Communes de Pringy et Drouilly (51)

## *Avis de la MRAe*

**Avis délibéré sur le projet d'exploitation  
du parc éolien des Pinceaux  
à Pringy et Drouilly (51)  
porté par la société ÉOLE DES PINCEAUX**

n°MRAe 2022APGE127

**Figure 2 : Contexte éolien vis-à-vis des parcs environnants**

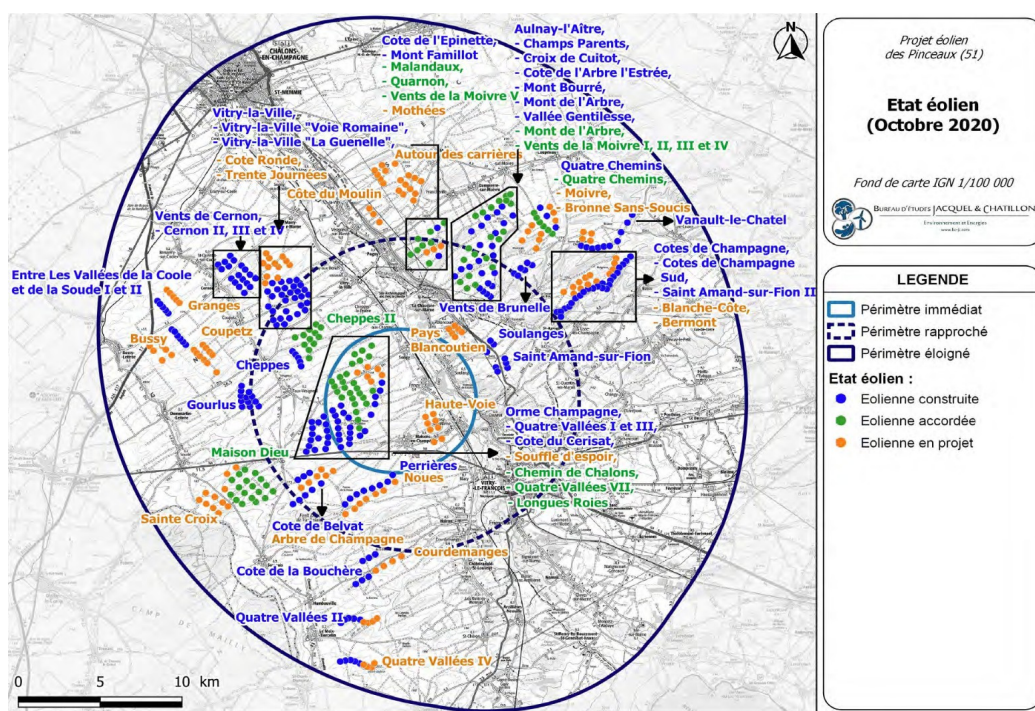
Le parc éolien des Pinceaux s'insère dans un secteur déjà très impacté par la présence d'éoliennes (Figure 2). De plus, la ZIP et son environnement direct sont caractérisés par un flux migratoire local soutenu et des axes de migration primaires aux abords des éoliennes projetées. Ces deux éléments conduisent à mettre en garde sur d'éventuels impacts notables liés aux effets cumulés.

**L'Ae recommande au pétitionnaire d'analyser sur la durée les effets cumulés négatifs de son projet avec les autres parcs construits ou autorisés à proximité en analysant de manière plus fine et étendue à l'ensemble des parcs éoliens voisins les suivis environnementaux post-implantation, en s'assurant de la fiabilité des résultats de ces suivis et en l'argumentant. La présence d'éventuels effets cumulés négatifs et conséquents justifie d'autant plus la nécessité de validation des mesures de détection-arrêt des éoliennes vis-à-vis de l'avifaune.**

**Figure 3 : Sensibilités avifaunistiques du Schéma Régional Éolien Champagne-Ardenne et implantation du projet vis-à-vis des enjeux écologiques**

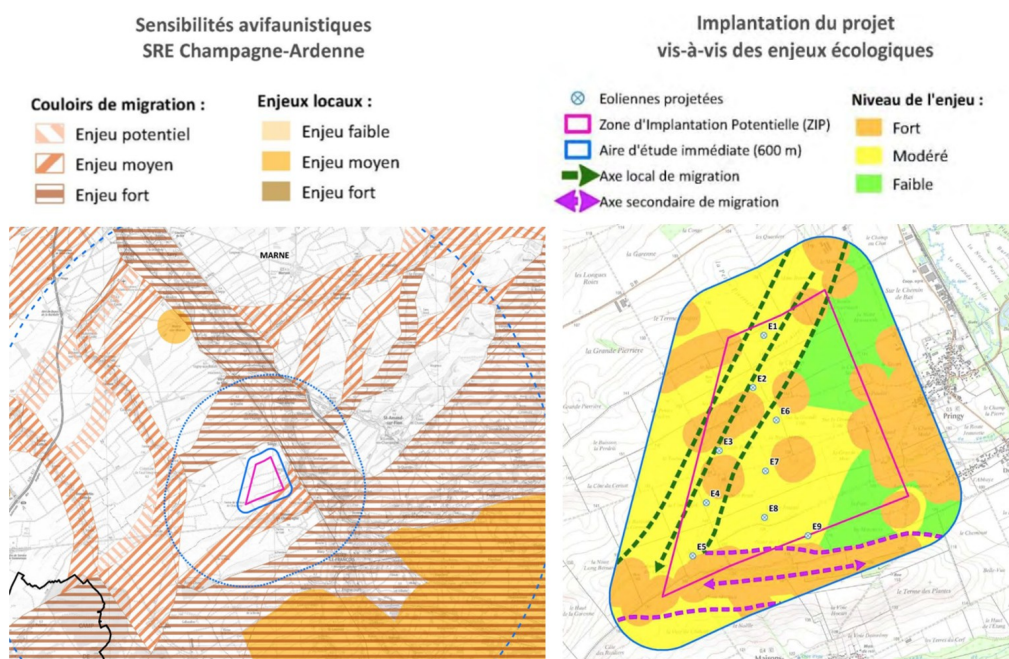
D'après le Schéma régional de l'Éolien (SRE) Champagne-Ardenne<sup>7</sup>, la zone d'implantation potentielle (ZIP) du projet se situe entre deux couloirs de migration principaux d'enjeux forts et une partie du projet se situe dans un couloir de migration secondaire dans sa partie sud-est (Figure 3).

L'Ae relève que les éoliennes E1 à E5 sont implantées au niveau des axes de migration locaux et que l'éolienne E9 se trouve au niveau d'un axe de migration secondaire. Cette disposition peut engendrer un impact sur les espèces présentées ci-dessus et particulièrement pour le Milan royal qui semblerait suivre majoritairement un axe migratoire dans la lignée des éoliennes E1 à E5.

**Dans le cadre d'un nouveau dossier, l'Ae recommande au pétitionnaire de :**

- décrire de manière plus précise le système de détection-arrêt, notamment sur son**

**paramétrage et sur les performances attendues (étendue de la zone surveillée, distance de détection des espèces cibles, fiabilité de détection...)** ;

- **prévoir un dispositif de validation des performances du système dès sa mise en service ainsi que des mesures alternatives pouvant être mises en œuvre en temps réel au cas où les performances du dispositif ne seraient pas suffisantes. L'Ae recommande par ailleurs de préciser les performances ciblées par le pétitionnaire (précisions sur les paramètres du système d'arrêt, sur les performances et les résultats attendus).**

Figure 5 : Diagramme d'encerclement depuis le village de Pringy

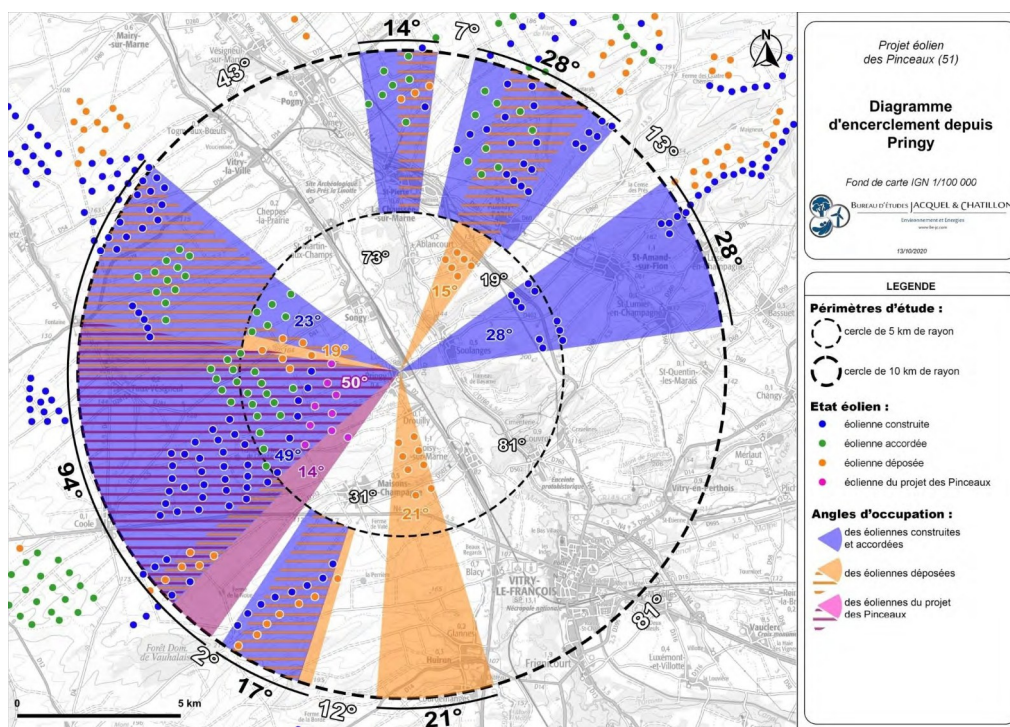
Dans le cas particulier du village de Pringy, les parcs construits, accordés et en projet occupent un total de 202° au sein d'un rayon de 10 km et l'angle de respiration visuelle le plus grand est de 81° (Figure 5).

L'Ae constate que les seuils de non-acceptabilité du SRE vis-à-vis de la saturation visuelle sont atteints et que les communes citées précédemment méritent une attention particulière puisqu'elles ne bénéficient pas de l'effet d'écran lié au relief ou aux boisements. De plus, le projet se situera en première ligne du bloc d'éoliennes déjà présentes. En ce sens, le pétitionnaire prévoit une mesure d'accompagnement qui consiste en la mise en place d'une « bourse aux végétaux » pour les riverains souhaitant planter un filtre visuel en fond de terrain. Mais l'Ae relève qu'aucune vérification de son efficacité n'est présentée. De plus, pour que cette mesure soit efficace, les arbres proposés devront être suffisamment grands ; le montant financier de cette mesure semble donc sous-évalué.

**Dans le cadre d'un nouveau dossier, l'Ae recommande au pétitionnaire de proposer des mesures de réduction efficaces venant en complément des écrans végétaux dont l'efficacité n'est pas démontrée.**
